Mission régionale d'autorité environnementale
ÎLE-DE-FRANCE

**Avis délibéré
sur le projet de plan local d'urbanisme (PLU)
à l'occasion de sa modification n°2
Alfortville (94)**

N°MRAe APPIF-2022-038
en date du 09/05/2022

Figure 3: ambiance sonore (tous modes) dans le secteur de projet (source Bruitparif)

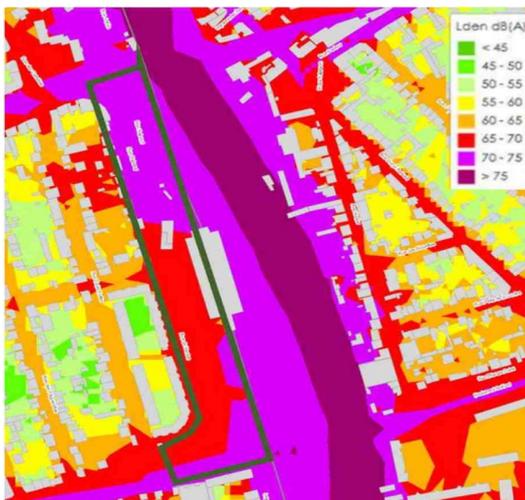
Le projet est situé à proximité directe des infrastructures routières et ferroviaires (ligne SNCF) qui sont respectivement classées en catégories 1 et 3 du classement des infrastructures de transports terrestres. Des études acoustiques et vibratoires ont été réalisées en 2017 et concluent à des niveaux d'exposition au bruit, lors d'un passage d'un train, entre 64,5 dB et 86 dB selon le type de train (TGV, RER, transilien) et des niveaux d'exposition aux vibrations compris entre 30 et 60 Hz. D'après la notice (p.93), ces niveaux de pollutions vibratoires « sont particulièrement élevés pour les transiliens ».

Pour réduire les pollutions, la notice de présentation indique (p.97) que : « Il est recommandé de tenir compte des spécificités du site en retenant comme objectifs les isolements définis à partir du niveau sonore au passage d'un train. Ces isolements devront être supérieurs aux isolements réglementaires définis ». La MRAe constate que cette orientation n'est pas reprise

dans le règlement. L'OAP indique que « *Les principes constructifs et la composition architecturale des constructions doivent permettre de limiter l'exposition des futurs habitants aux nuisances engendrées par les voies ferrées, notamment bruits et vibrations : orientation adéquate des espaces de vie et des chambres des logements, isolation phonique, matériaux, etc* ». Un système antivibratile sera également mis en place. La MRAe note que ces principes sont positifs, mais que la notice ne démontre pas comment ces mesures de réduction trouveront une traduction dans le projet et si elles seront suffisantes pour garantir l'absence de risque sanitaire et un cadre de vie de qualité aux futurs usagers du site.

Par ailleurs, dans un souci de protection de la santé humaine, la MRAe suggère de se référer aux valeurs de l'OMS comme éléments de référence pour les mesures de réduction du bruit. Elles établissent les seuils de gêne sérieuse à proximité des infrastructures ferroviaires, à l'extérieur de l'habitat durant la journée, à 54 dB(A) et à 44 dB(A) pour les bruits nocturnes, niveaux largement dépassés sur le site du projet. Sur cette base, il conviendra de s'assurer que les mesures prévues sont adaptées et le cas échéant de les renforcer.

(6) La MRAe recommande de mieux évaluer le risque sanitaire lié au bruit pour les habitants et de démontrer que les mesures de réduction prévues dans le champ de compétence du PLU seront suffisantes pour y répondre, à défaut de les renforcer en y incluant notamment un renforcement des exigences de réduction du bruit à la source ou de pose d'écran susceptible d'atténuer les effets néfastes.
